Ministero dell' Ambiente e della Tutela del Territorio e del Mare

Commissione Tecnica di Verifica dell'Impatto Ambientale – VIA e VAS

Parere n. 355 del 25 gennaio 2013

Progetto	Verifica di Ottemperanza sul Progetto Definitivo ed approvazione Variante della Bretella di Gallarate Progetto Definitivo – Strada Statale SS. 341 Gallaratese Collegamento stradale tra Samarate e il confine con la provincia di Novara. Tratto compreso tra l'Auto- strada A8 (Bretella di Gallarate) e la SS.527 in Co- mune di Vanzaghello
Proponente	Anas S.p.A.

Tavola di confronto tra Progetto Preliminare e Progetto Definitivo Tav. 3/3 (T00_EG_GEN_PP_03_A)

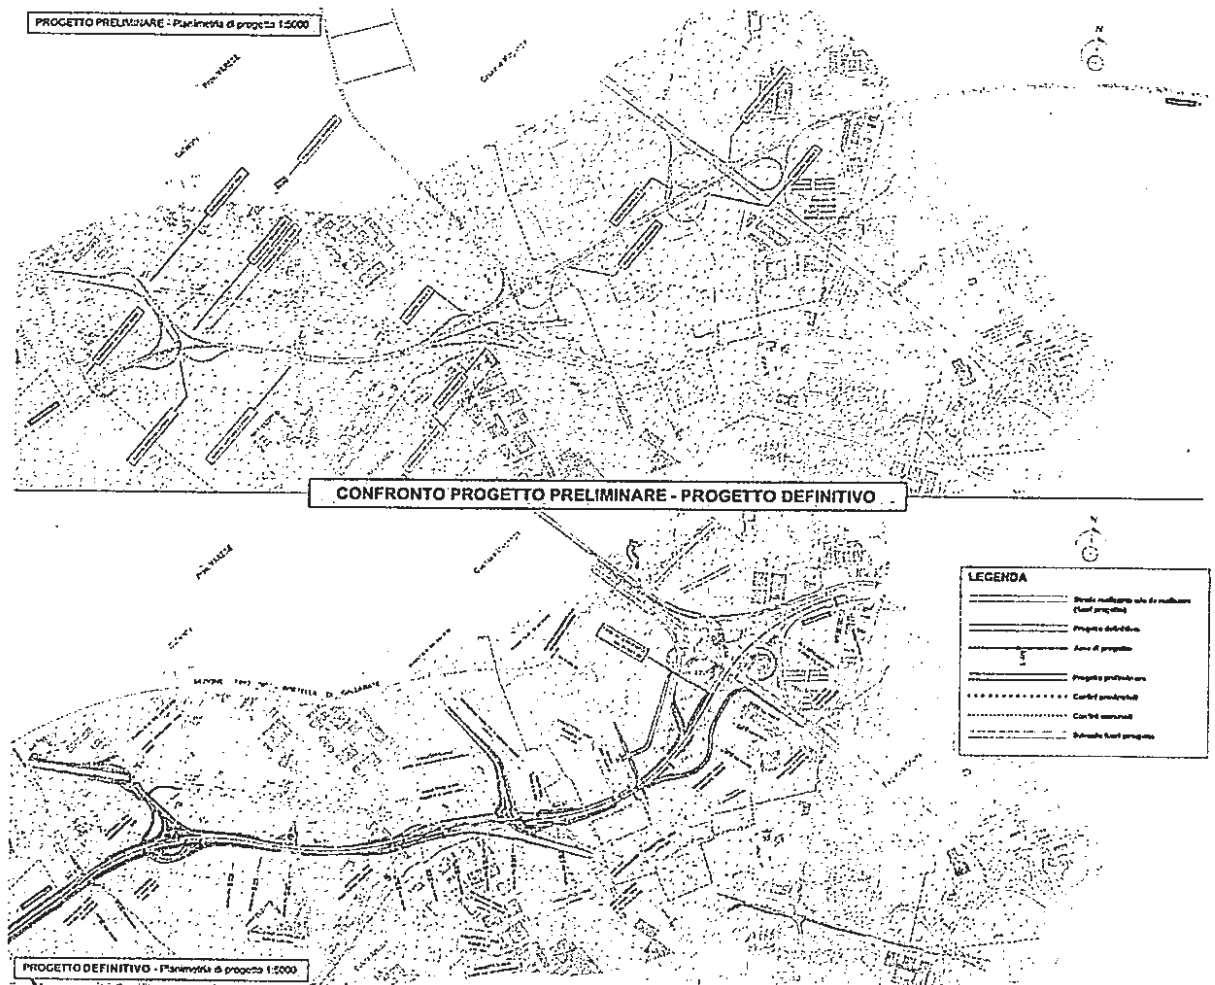
Il tracciato definitivo, oggetto del SIA, è situato in corrispondenza delle vasche di spagliamento dei torrenti Rile e Tenore e del Terminal Intermodale Hupac, ed è stato spostato verso sud, rispetto al Progetto Preliminare, in seguito alle prescrizioni del CIPE contenute nella Delibera n. 79 del 2008, sopra riportate.

L'attraversamento del Terminal Hupac viene garantito, sia per l'asse principale che per le rampe di svincolo interessate, mediante opere in viadotto con campate fino a 110 metri di sviluppo. La posizione delle pile e delle strutture portanti degli impalcati dei viadotti non interferisce con le infrastrutture ferroviarie esistenti e/o con le aree di transito sia stradali che ferroviarie, aree di stoccaggio e/o posteggio, garantendo, con la scelta adottata, anche la movimentazione del materiale rotabile e degli autoarticolati.

In relazione invece all'attraversamento delle aree di spagliamento ed esondazione dei torrenti Rile e Tenore, si nota come la nuova infrastruttura interessi aree che hanno mantenuto evidenti caratteri di semi naturalità e che costituiscono l'ultimo lacerto del corridoio ecologico fra i bacini fluviali dei fiumi Ticino e Olona. Con i vincoli propri del suddetto contesto la SS. 341 assume, in questo tratto, diverse configurazioni: dalla trincea si passa dapprima in rilevato, in viadotto in corrispondenza dello scavalco della SS. 336 Busto Malpensa, della linea

ferroviaria e dello scalo HUPAC, per poi ridiscendere in rilevato in corrispondenza delle aree di spagliamento (con un breve tratto in viadotto per consentire il corretto deflusso delle acque) e congiungersi infine con la nuova autostrada Pedemontana Lombarda all'altezza dello svincolo di Cassano-Magnago.

In questo tratto, in considerazione dell'influenza sulla configurazione idraulica esistente (bacino di piena e area naturalistica) è stato previsto, nel rispetto del Regio Decreto del 1904, un viadotto in corrispondenza della vasca di spagliamento alla progressiva 8+300 e la realizzazione di una ulteriore vasca di spagliamento, quale opera di compensazione, derivante dalla riduzione del volume di invaso del bacino di piena sul quale l'intervento incide.
